Zusatz zu 5080-U2

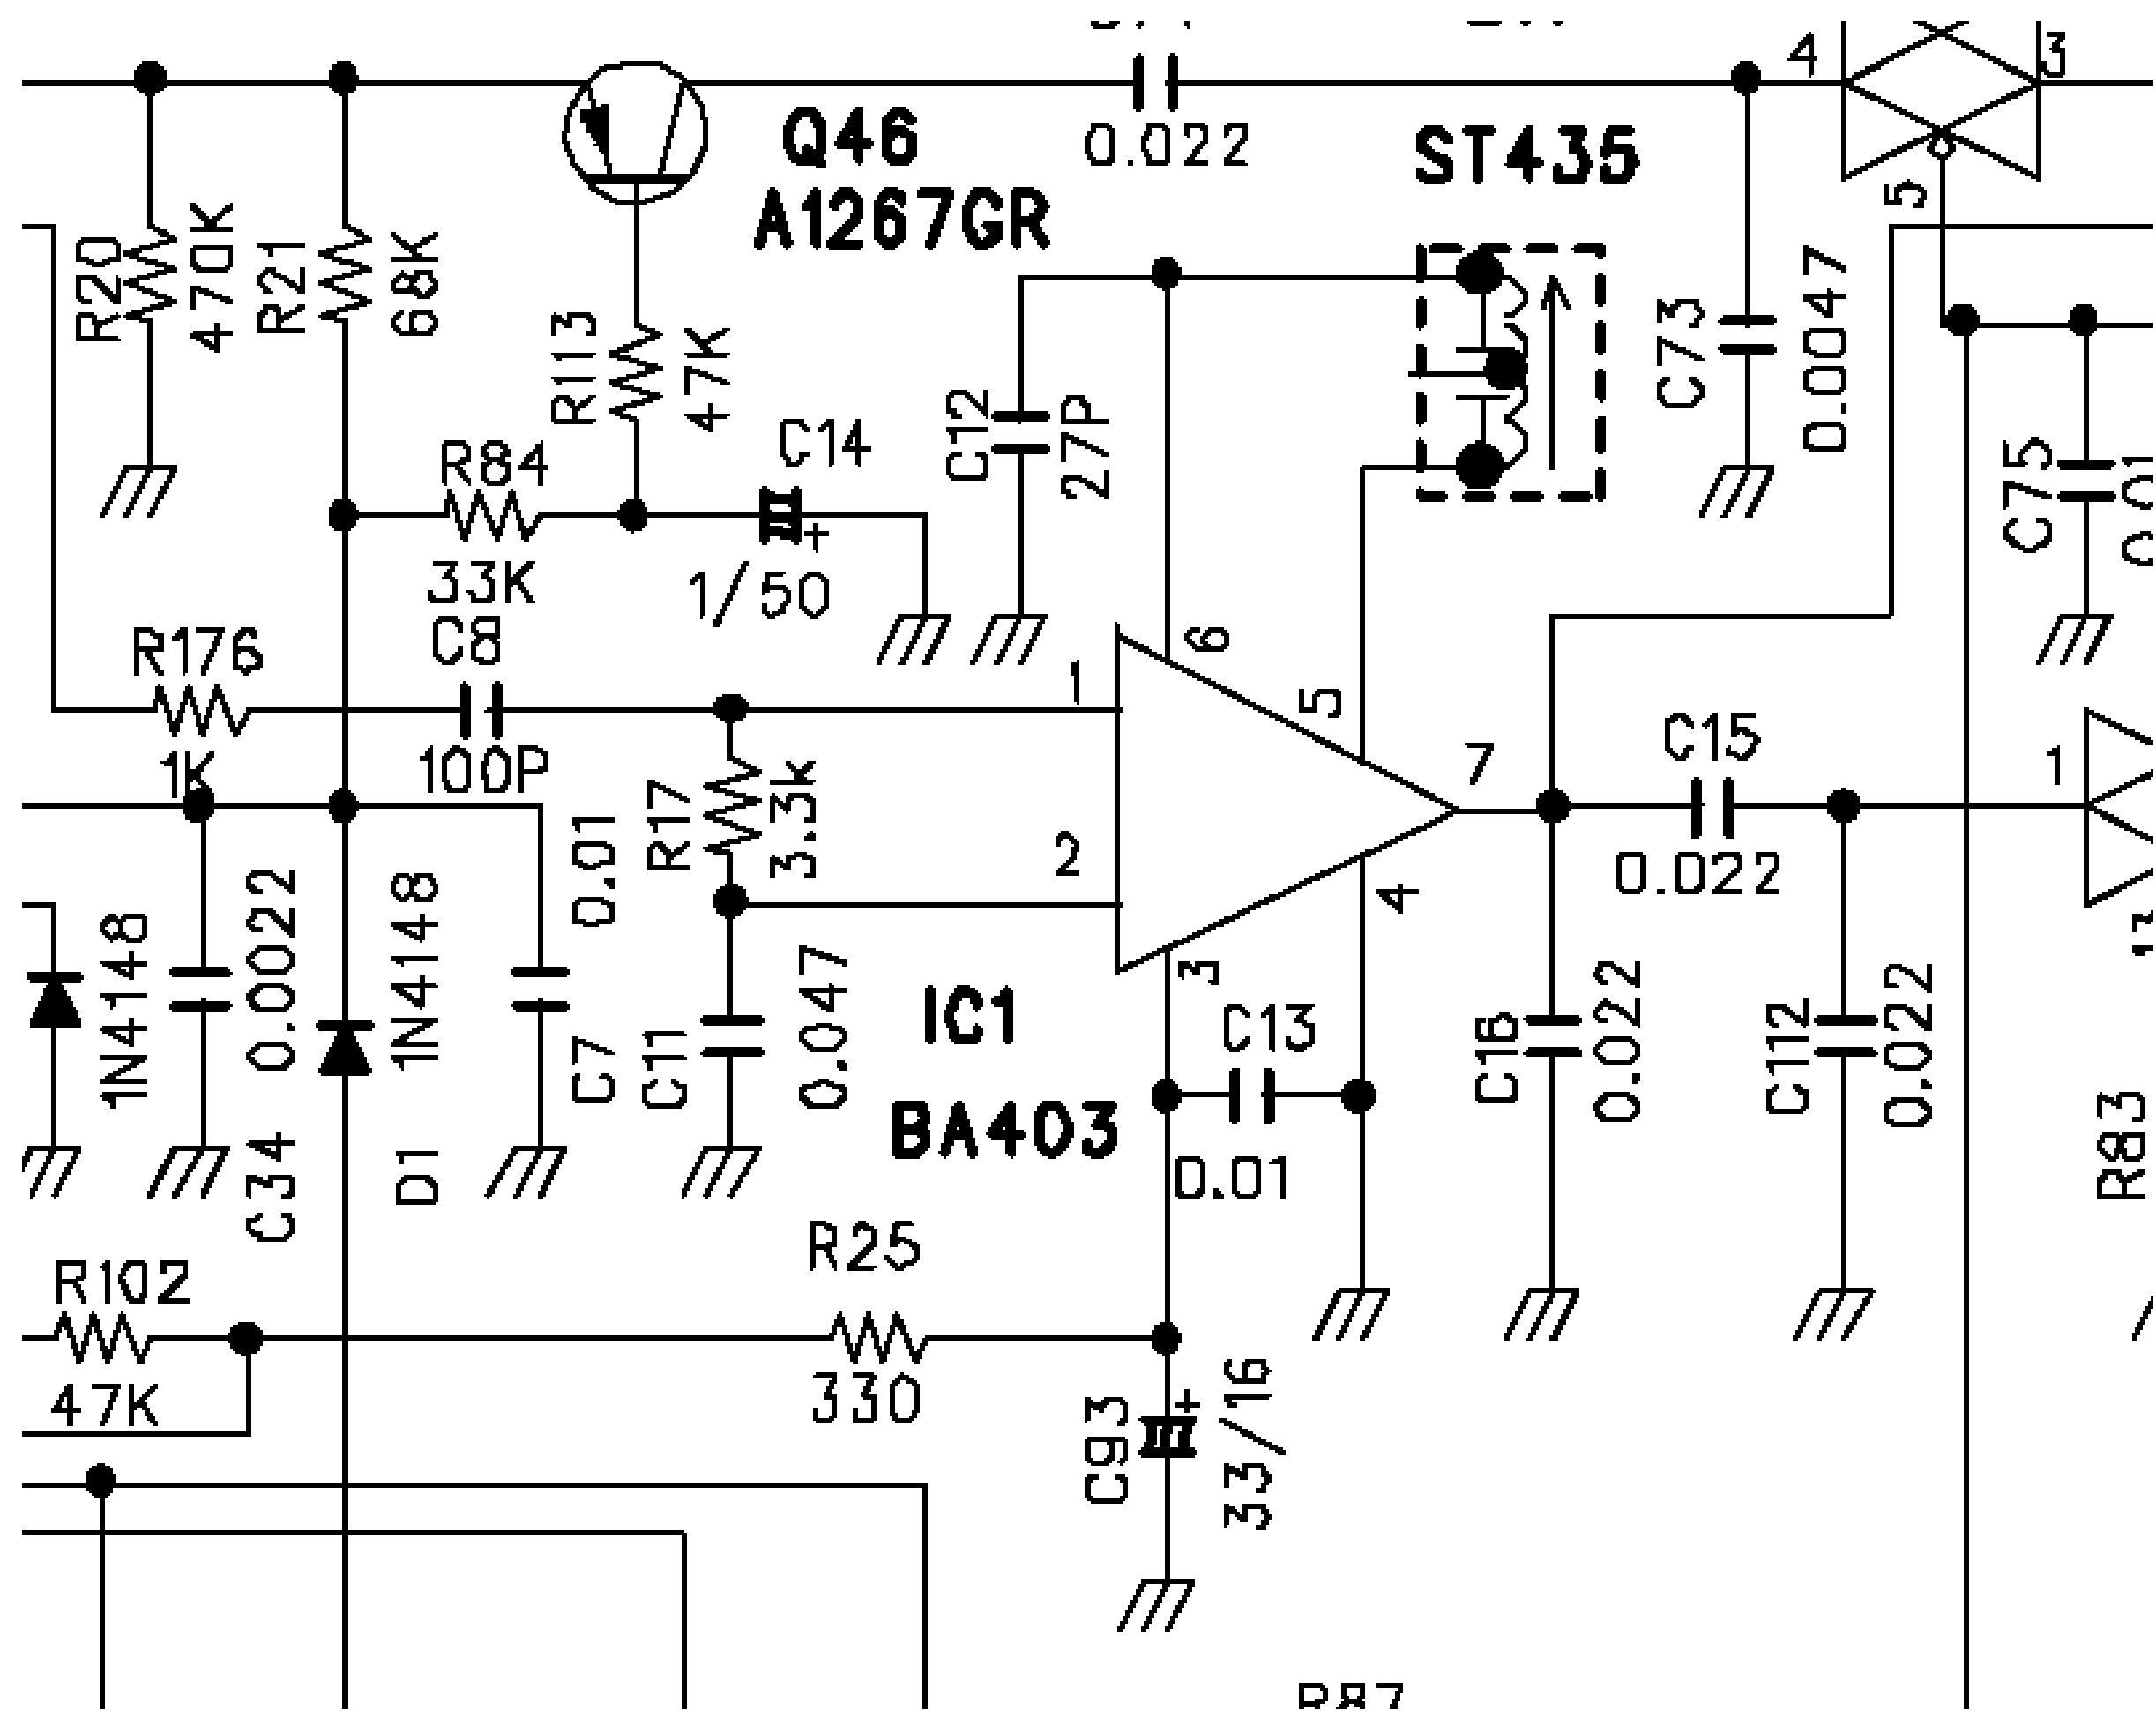
Die Werte R 17 und R 25 wurden geändert.
Diese Änderung wurde bei allen mit ASS ausgestatteten Geräten durchgeführt, ist aber auch für nicht mit ASS ausgestattete Geräte zu empfehlen. Die ZF Linearität, die Discriminatorlinearität und -Symmetrie verbessern sich und der Klang wird sauberer.
